Le - 5 AVR. 2013

Nos réf : EE-694-12

**Avis de l'autorité environnementale sur le projet  
d'ensemble immobilier de logements et de commerces à l'angle  
des avenues Gabriel Péri et Paul Doumer à Rueil-Malmaison (92)**

Plan masse du projet présenté en août 2012 pour examen au cas par cas – Source : demande n°F01112P0034

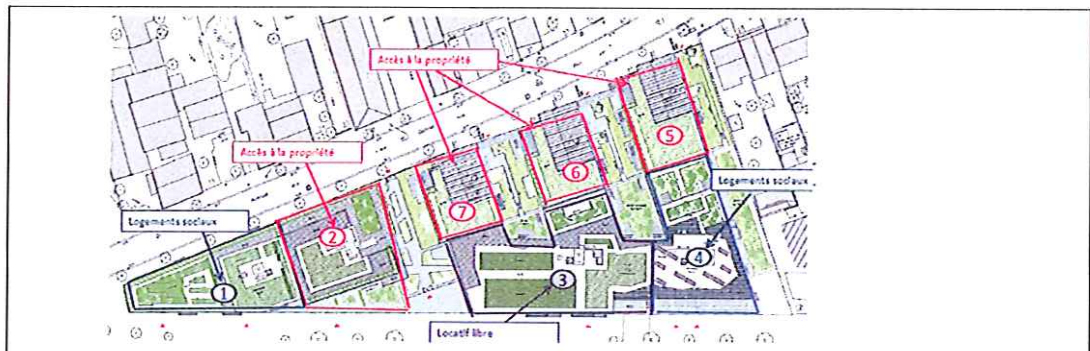
Le projet présenté dans le dossier de PC soumis à l'Autorité environnementale pour avis prévoit la construction de 142 logements dont plus de 30 % de logements sociaux, pour une surface plancher de 9 298 m<sup>2</sup>. Il intègre également 1 956 m<sup>2</sup> de surface utile de commerces en rez-de-chaussée. Il se compose de sept bâtiments de trois à cinq étages et de deux niveaux de sous-sol destinés à accueillir 237 places de stationnement, le tout sur un terrain d'assiette d'une superficie de 4 457 m<sup>2</sup>. Cet ensemble bâti sera traversé d'un passage piéton planté qui reliera les avenues Paul Doumer et Gabriel Péri. La description du projet aurait pu s'accompagner d'un plan masse qui soit plus clair.

Par ailleurs, l'Autorité environnementale relève que cette demande d'examen au cas par cas portait sur deux phases de travaux dont une seule fait l'objet de la présente étude d'impact.

En effet, le projet ayant fait l'objet de la décision n°DRIEE-SDDTE-2012-028 du 10 septembre 2012 portant obligation de réaliser une étude d'impact comptait une surface plancher totale de 19 448 m<sup>2</sup>, sur un terrain d'assiette de 7 104 m<sup>2</sup> notamment occupé par une ancienne station-service. Ce projet devait s'échelonner en deux phases de travaux de 18 à 20 mois et seule la première tranche de ce programme fait l'objet de la présente étude d'impact, comme l'illustrent les deux figures suivantes. Le dossier d'examen au cas par cas indiquait par ailleurs que les parcelles nécessaires à la réalisation de la seconde phase entraient également dans le périmètre de la DUP citée précédemment et qu'elles avaient été pour la plupart acquises par l'EPF 92.

Pourtant, il est mentionné en préambule du présent dossier que « la phase 2 de l'opération n'est plus d'actualité ». Dans la suite de l'étude d'impact, le projet n'est jamais considéré dans la perspective d'un éventuel programme en plusieurs phases, même en ce qui concerne la présentation des différentes variantes étudiées.

Si une demande de permis de construire ou toute autre demande d'autorisation venait à être déposée pour la réalisation de la seconde phase, celle-ci devra obligatoirement s'accompagner d'une étude d'impact portant sur l'ensemble du programme, conformément aux dispositions de la décision n°DRIEE-SDDTE-2012-028 du 10 septembre 2012 et des articles R.122-2 et suivants du Code de l'environnement.
